【 V-2-7-2-2-1 管の耐震性についての計算書（液体廃棄物処理系） 】

補正前	補正後	備考
<p>1. 概要 新規制基準適合審査の一環で、原子炉建屋付属棟内に重大事故等対処施設（格納容器圧力逃がし装置及び電気盤等）を設置するスペースを確保するため、現在休止状態となっている放射性廃棄物処理設備について、機器の撤去及び配管の撤去・改造を実施することとしている。 このため、本計算書は、配管の改造分について、添付資料「V-2-1-9 機能維持の基本方針」及び「V-2-1-14-6 管の耐震性についての計算書作成の基本方針」に基づき、設計用地震力に対して十分な構造強度を有していることを説明するものである。 評価結果記載方法は以下に示す通りとする。</p> <p>(1) 管 工事計画記載範囲の管のうち、各応力区分における最大応力評価点の評価結果を解析モデル単位に記載する。また、全3モデルのうち、各応力区分における最大応力評価点の許容値／発生値（裕度）が最小となる解析モデルを代表として鳥瞰図、設計条件及び評価結果を記載する。代表モデルの選定結果及び全モデルの評価結果を4.2.3に記載する。</p> <p style="text-align: center;">1</p> <p style="text-align: left;">NT2 補③ V-2-7-2-2-1 R1</p>	<p>1. 概要 新規制基準適合審査の一環で、原子炉建屋付属棟内に重大事故等対処設備（格納容器圧力逃がし装置及び電気盤等）を設置するスペースを確保するため、現在休止状態となっている放射性廃棄物処理設備について、機器の撤去及び配管の撤去・改造を実施することとしている。 このため、本計算書は、配管の改造分について、添付資料「V-2-1-9 機能維持の基本方針」及び「V-2-1-14-6 管の耐震性についての計算書作成の基本方針」に基づき、設計用地震力に対して十分な構造強度を有していることを説明するものである。 評価結果記載方法は以下に示す通りとする。</p> <p>(1) 管 工事計画記載範囲の管のうち、各応力区分における最大応力評価点の評価結果を解析モデル単位に記載する。また、全3モデルのうち、各応力区分における最大応力評価点の許容値／発生値（裕度）が最小となる解析モデルを代表として鳥瞰図、設計条件及び評価結果を記載する。代表モデルの選定結果及び全モデルの評価結果を4.2.3に記載する。</p> <p style="text-align: center;">1</p> <p style="text-align: left;">NT2 補③ V-2-7-2-2-1 R2</p>	<p>誤記修正</p>

【 V-2-7-2-5 非常用ガス処理系排気筒の耐震性についての計算書 】

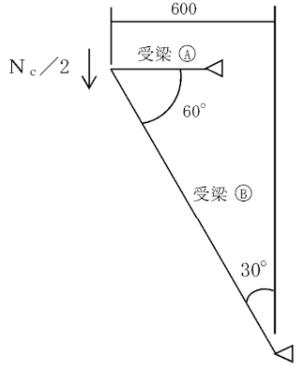
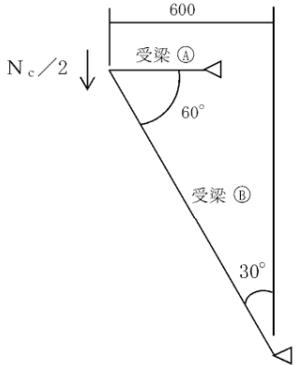
補正前	補正後	備考
<p>(3) 受梁⑥の検討 受梁⑥が非常用ガス処理系排気筒から受ける水平力によって生じる圧縮力について検討を行う。</p> <p>・受梁⑥諸元 サイズ [-200×90×8×13.5 材質 400 材相当 断面積 $A_3=3074 \text{ mm}^2$ 回転半径 $i_3=28.4 \text{ mm}$ 座屈長 $l_3=200 \text{ mm}$ 設計基準強度 $F=193.0 \text{ N/mm}^2$ 細長比 $\lambda_3=7.0$ 限界細長比 $\Lambda_3=127.6 \text{ N/mm}^2$ 座屈安全率 $\nu_3=1.5 \text{ N/mm}^2$ 許容圧縮応力度 $f_c = F \cdot \frac{1-0.4(\lambda_3/\Lambda_3)^2}{\nu_3} \cdot 1.5$ $=192.7 \text{ N/mm}^2$</p> <p>・作用力 圧縮力 $N=H=4616 \text{ N}$</p> <p>・作用応力度 圧縮応力度 $\sigma_c = N/A_3 = \frac{4616}{3074} = 1.6 \text{ N/mm}^2$</p> <p>・応力度照査 応力度比 $\sigma_c / f_c = 1.6/192.7 = 0.01 \leq 1.00$</p>  <p>図 4-3 受梁⑥寸法 (単位: mm)</p> <p style="text-align: center;">23</p>	<p>(3) 受梁⑥の検討 受梁⑥が非常用ガス処理系排気筒から受ける水平力によって生じる圧縮力について検討を行う。</p> <p>・受梁⑥諸元 サイズ [-200×90×8×13.5 材質 400 材相当 断面積 $A_3=3074 \text{ mm}^2$ 回転半径 $i_3=28.4 \text{ mm}$ 座屈長 $l_3=200 \text{ mm}$ 設計基準強度 $F=193.0 \text{ N/mm}^2$ 細長比 $\lambda_3=7.0$ 限界細長比 $\Lambda_3=127.6$ 座屈安全率 $\nu_3=1.5$ 許容圧縮応力度 $f_c = F \cdot \frac{1-0.4(\lambda_3/\Lambda_3)^2}{\nu_3} \cdot 1.5$ $=192.7 \text{ N/mm}^2$</p> <p>・作用力 圧縮力 $N=H=4616 \text{ N}$</p> <p>・作用応力度 圧縮応力度 $\sigma_c = N/A_3 = \frac{4616}{3074} = 1.6 \text{ N/mm}^2$</p> <p>・応力度照査 応力度比 $\sigma_c / f_c = 1.6/192.7 = 0.01 \leq 1.00$</p>  <p>図 4-3 受梁⑥寸法 (単位: mm)</p> <p style="text-align: center;">23</p>	<p>誤記修正 誤記修正</p>

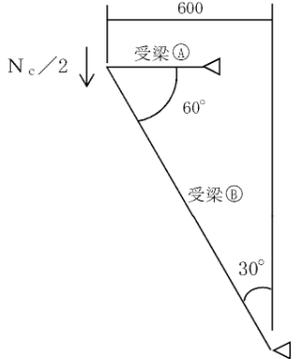
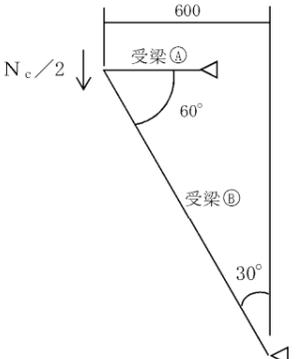
補正前	補正後	備考
<p>4.3.1 主排気筒径方向荷重の評価 (1) 受梁①の検討 受梁①が非常用ガス処理系排気筒の鉛直力によって生じる圧縮力に対する検討を行う。</p> <p>・受梁①諸元 サイズ [-150×75×9×12.5 + FB-9×90] 材質 400材相当 断面積 $A_1=3214 \text{ mm}^2$ 回転半径 $i_1=20.9 \text{ mm}$ 座屈長 $\ell_1=1200 \text{ mm}$ 設計基準強度 $F=193.0 \text{ N/mm}^2$ 細長比 $\lambda_1=57.4$ 限界細長比 $\Lambda_1=127.6$ 座屈安全率 $\nu_1=1.63$ 許容圧縮応力度 $f_c = F \cdot \frac{1-0.4(\lambda_1/\Lambda_1)^2}{\nu_1} \cdot 1.5 = 163.2 \text{ N/mm}^2$</p> <p>・作用力 圧縮力 $N_c' = (N_c/2) / \cos(30^\circ) = (734300/2) / \cos(30^\circ) = 423900 \text{ N}$</p> <p>・作用応力度 圧縮応力度 $\sigma_c = N_c' / A_1 = \frac{423900}{3214} = 131.9 \text{ N/mm}^2$</p> <p>・応力度照査 応力度比 $\sigma_c / f_c = 131.9 / 163.2 = 0.81 \leq 1.00$</p>  <p>図4-7 受梁①寸法 (単位: mm)</p> <p style="text-align: center;">31</p>	<p>4.3.1 主排気筒径方向荷重の評価 (1) 受梁①の検討 受梁①が非常用ガス処理系排気筒の鉛直力によって生じる圧縮力に対する検討を行う。</p> <p>・受梁①諸元 サイズ [-150×75×9×12.5 + FB-9×90] 材質 400材相当 断面積 $A_1=3214 \text{ mm}^2$ 回転半径 $i_1=20.9 \text{ mm}$ 座屈長 $\ell_1=1200 \text{ mm}$ 設計基準強度 $F=193.0 \text{ N/mm}^2$ 細長比 $\lambda_1=57.4$ 限界細長比 $\Lambda_1=127.6$ 座屈安全率 $\nu_1=1.63$ 許容圧縮応力度 $f_c = F \cdot \frac{1-0.4(\lambda_1/\Lambda_1)^2}{\nu_1} \cdot 1.5 = 163.2 \text{ N/mm}^2$</p> <p>・作用力 圧縮力 $N_c' = (N_c/2) / \cos(30^\circ) = (734300/2) / \cos(30^\circ) = 423900 \text{ N}$</p> <p>・作用応力度 圧縮応力度 $\sigma_c = N_c' / A_1 = \frac{423900}{3214} = 131.9 \text{ N/mm}^2$</p> <p>・応力度照査 応力度比 $\sigma_c / f_c = 131.9 / 163.2 = 0.81 \leq 1.00$</p>  <p>図4-7 受梁①寸法 (単位: mm)</p> <p style="text-align: center;">31</p>	<p>備考</p> <p>誤記修正</p> <p>誤記修正</p> <p>誤記修正</p>
